*Consiglio Superiore dei Lavori Pubblici*  
*Assemblea Generale*

*Adunanza Straordinaria del 26 Marzo 2019*  
*N. del Protocollo 22/2019*

**OGGETTO:** Richiesta di parere sul progetto di ripristino funzionale del Viadotto Polcevera dell'Autostrada A10, in Genova, conseguente al parziale crollo avvenuto il 14.08.2018. Progetto definitivo.

*Nella seguente Figura 1 è rappresentata la planimetria del progetto stradale.*

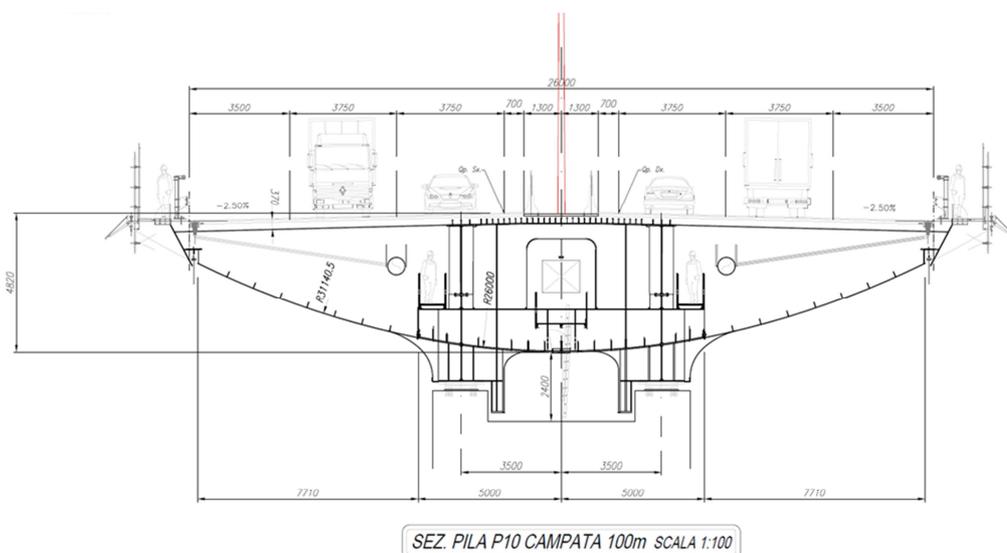
Più delicata è la questione relativa alla rilevante altezza della sezione nelle altre campate. Poiché l'altezza della sezione, per motivi estetici, è costante lungo l'intera travata, nelle 14 campate da 50 m il rapporto l/h diventa praticamente 10. Tale valore è certamente inusuale per un ponte. Comporta non solo una non economicità, ma anche problematiche strutturali che possono influenzare la durabilità. Come già rilevato con considerazioni relative alla durabilità, le solette delle travi di 50 m adiacenti a quelle da 100 m ricevono, per talune condizioni di carico, sollecitazioni flessionali anomale rispetto all'usuale progettazione di sezioni composte acciaio-calcestruzzo, conseguenti alla presenza di momento negativo su quasi tutta l'intera campata, con problemi di fessurazione del calcestruzzo.

Pertanto, si suggerisce di valutare la possibilità di passare a luci di 100 m. Ciò non comporta modifiche della forma della sezione e delle pile, che sono già progettate con il condizionamento della luce di 100 m.
